Amélioration de la conception : Embout de barre stabilisatrice avant pour VUM Jeep et Fiat 2022 à 2016

Marque	Supreme	Produit	Embout de barre stabilisatrice	Date	Février 2023
Numéro de pièce	MS258128

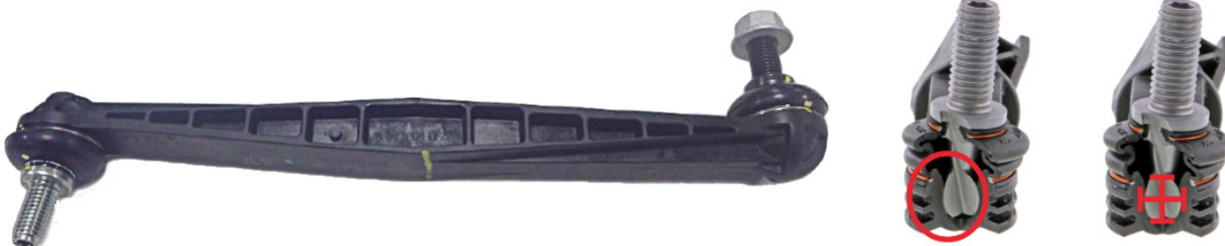
Les pièces d'origine (NP : 68246496AA/68246496AB/68246496AC) et les autres embouts de barre stabilisatrice avant similaires pour les applications ci-dessous présentent un corps en plastique léger et un palier en plastique non graissable, dans lequel le logement agit comme surface du palier.

Les embouts de barre stabilisatrice avant Mevotech Supreme MS258128 présentent une conception améliorée en acier massif. Ceci permet d'augmenter la rigidité et la force de l'assemblage et de réduire la flexion lorsque le véhicule est en mouvement. Cette pièce est dotée de paliers supérieurs et inférieurs frittés autolubrifiants et graissables afin de prolonger la durée de vie de la pièce, et un plus grand diamètre du pivot de rotule permet une meilleure distribution de la pression. De plus, une nouvelle quincaillerie de fixation est incluse pour une installation complète. **Voir la figure 1.**
